Vysvětlení zadávací dokumentace k veřejné zakázce: „Výjezdová základna ZZS JMK v Boskovicích“ – VII a VIII

Výjezdová základna ZZS JMK v Boskovicích

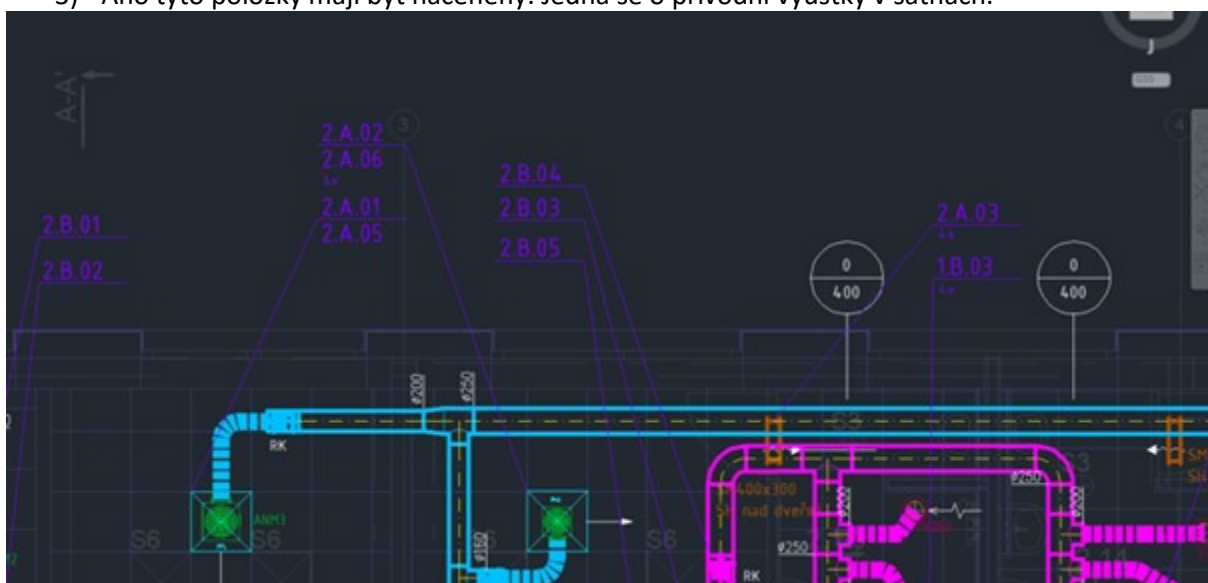
VZT

- 1) Prosíme o bližší info, co znamená velikost 3d, 2d...
- 2) Předpokládáme správně, že označení „A“ je přívodní a „B“ je odvodní?

14	SUB	429X-1.A.01	anemostat (kruh.deska) velikost 3d=200mmhorizont.připojení	ks	2,000
15	SUB	429X-1.A.02	anemostat (kruh.deska) velikost 2d=160mmhorizont.připojení	ks	8,000
16	SUB	429X-1.A.03	anemostat (kruh.deska) velikost 2čelní deska	ks	8,000

3) Tyto položky nenalezeny v půdoryse. Mají se určitě cenit?

81	SUB	429X-2.A.01	anemostat (kruh.deska) velikost 3d=200mmhorizont.připojení	ks	1,000
82	SUB	429X-2.A.02	anemostat (kruh.deska) velikost 2d=160mmhorizont.připojení	ks	4,000

- 1) Jedná se o typ anemostatu. Anemostat 3d je velikostně větší než 2d.
- 2) Ano, jak je uvedeno v dotazu „A“ je přívodní a „B“ je odvodní.
- 3) Ano tyto položky mají být naceněny. Jedná se o přívodní vyústky v šatnách.
